Černilovský potok, Újezd - Černilov, odstranění nánosů, ř. km 4,800 - 5,900

Účel stanoviska: Předprojektová příprava

PODKLADY PRO ZPRACOVÁNÍ PROJEKTOVÉ DOKUMENTACE Z HLEDISKA EXISTENCE A DOTČENÍ PLYNÁRENSKÉHO ZAŘÍZENÍ.

Příloha: Detailní zákres plynárenského zařízení. Tato příloha je nedílnou součástí stanoviska č. 5001218702 ze dne 11.12.2015.

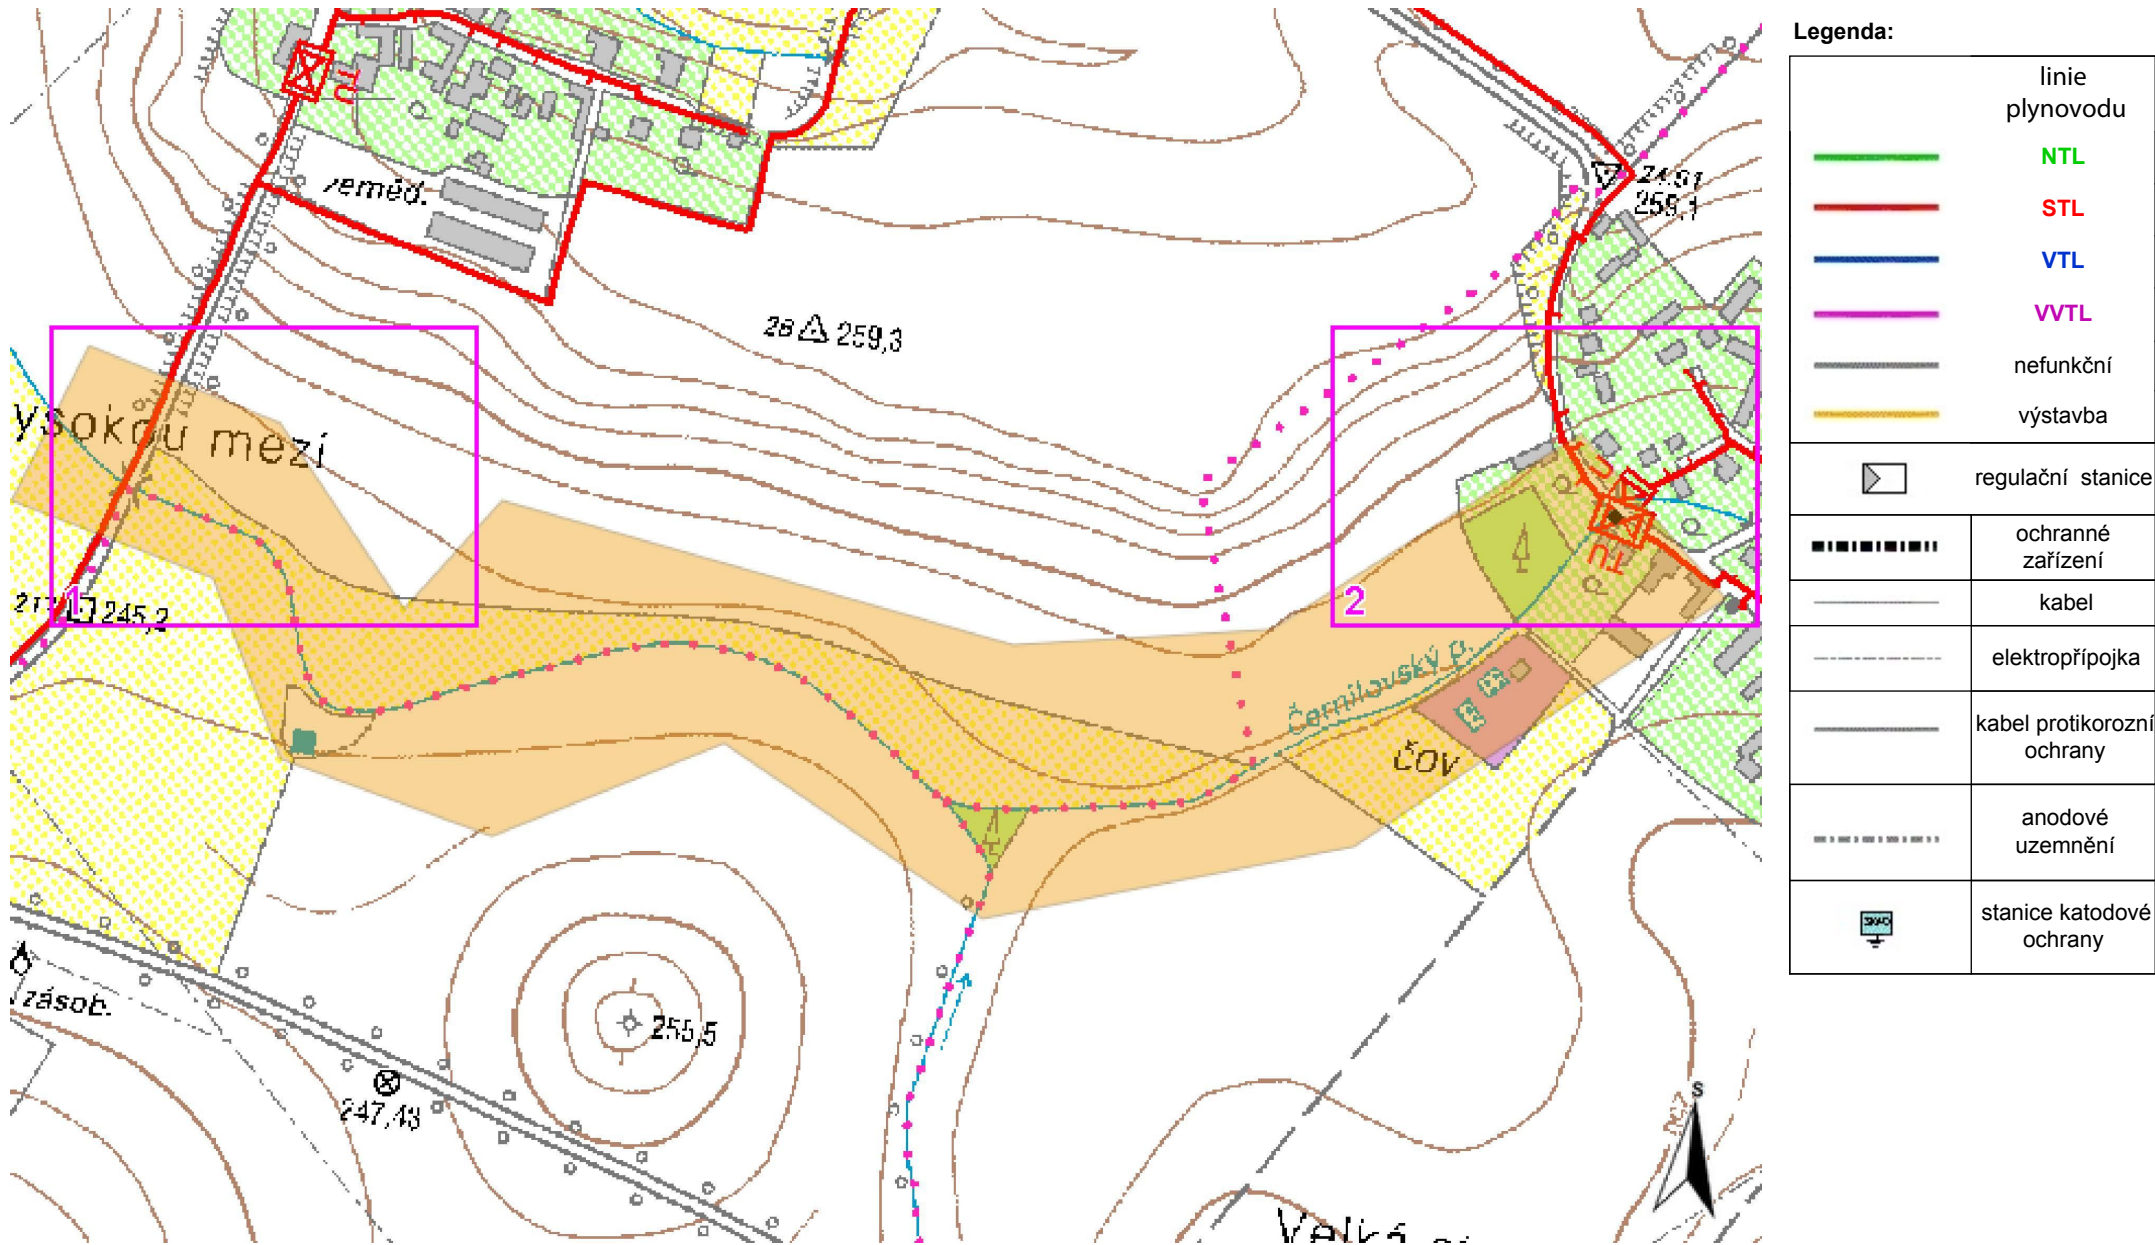
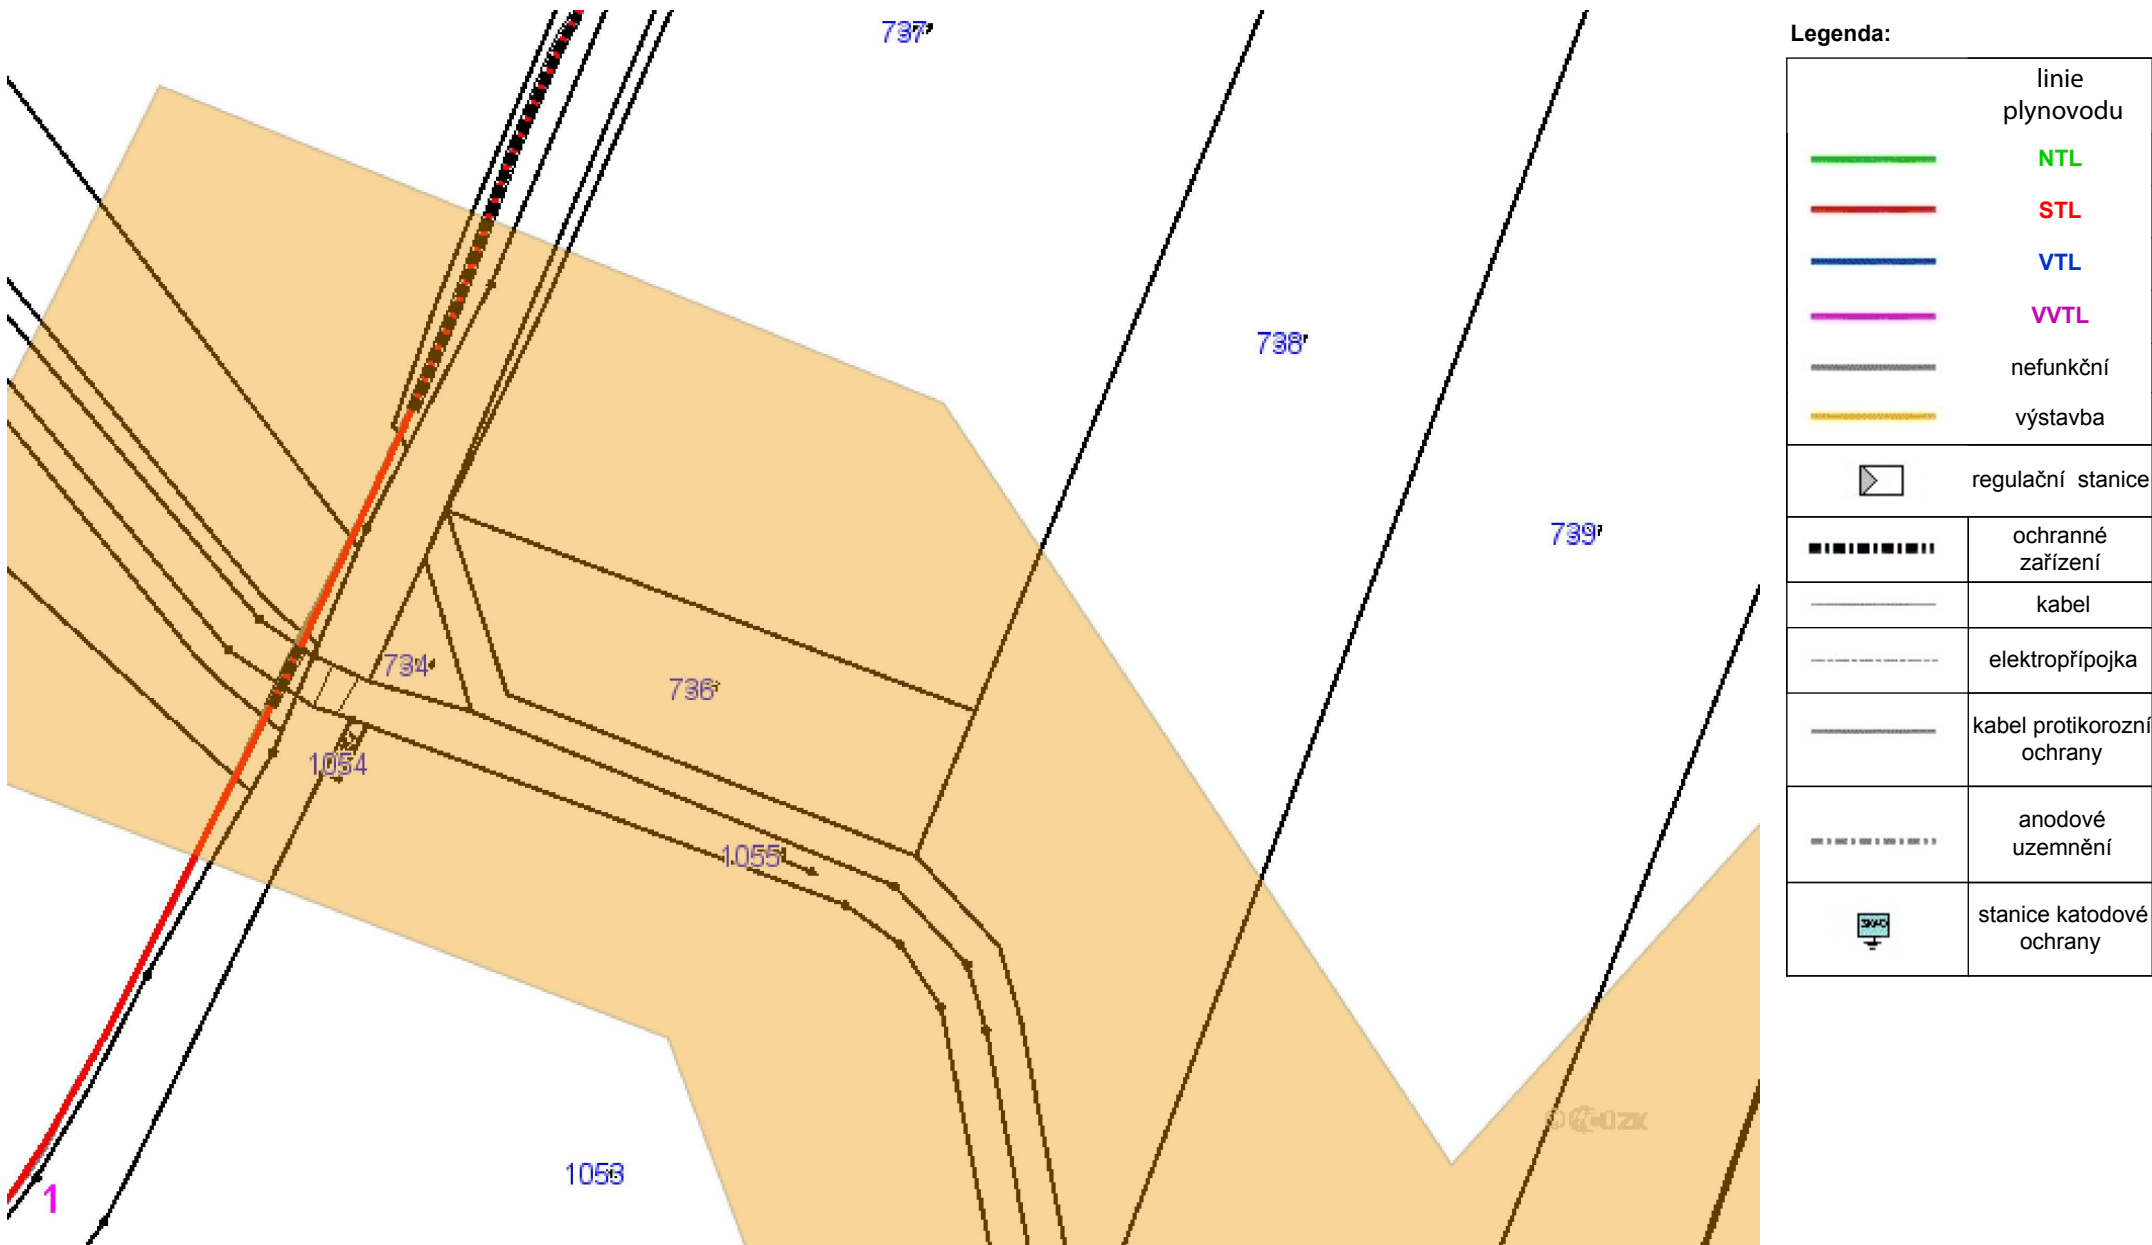
- plynovody jsou uloženy v ochranné trubce
- prohloubením koryta nesmí dojít k obnažení, poškození nebo snad porušení STL plynovodu
- v ochranném pásmu plynovodů (1+1 m) budou práce prováděny výhradně ručním způsobem
- vyčištěním koryta potoka nesmí dojít ke snížení krytí plynovodů
- při stavbě nesmí dojít k přemístění nadzemních částí plynovodů (orientační sloupky)
- v ochranném pásmu STL plynovodu a přípojek (1 m na každou stranu) nebudou umísťovány žádné nadzemní stavby, prováděna skládka materiálu a výšková úprava terénu

- Pro upřesnění polohy plynárenského zařízení doporučujeme provést jeho vytýčení, příp. ověřit jeho polohu sondami. Vytýčení bude provedeno bezplatně na základě Vaší objednávky (KONTAKT:www.rwe-ds.cz)

- PD musí řešit vzájemný vztah nově projektované stavby a stávajícího plynárenského zařízení (okótováním a popisem v technické zprávě) s ohledem k zákonům č. 458/2000 Sb. a č. 670/2004 Sb., ČSN EN 1594 a TPG 702 04, ČSN EN 12007 - 1/2/3/4, TPG 702 01, ČSN EN 12186 a ČSN 73 6005. Tato povinnost se vztahuje pro všechny možnosti umísťování, povolování a užívání stavby, které stanovuje Stavební zákon č. 183/2006 Sb.
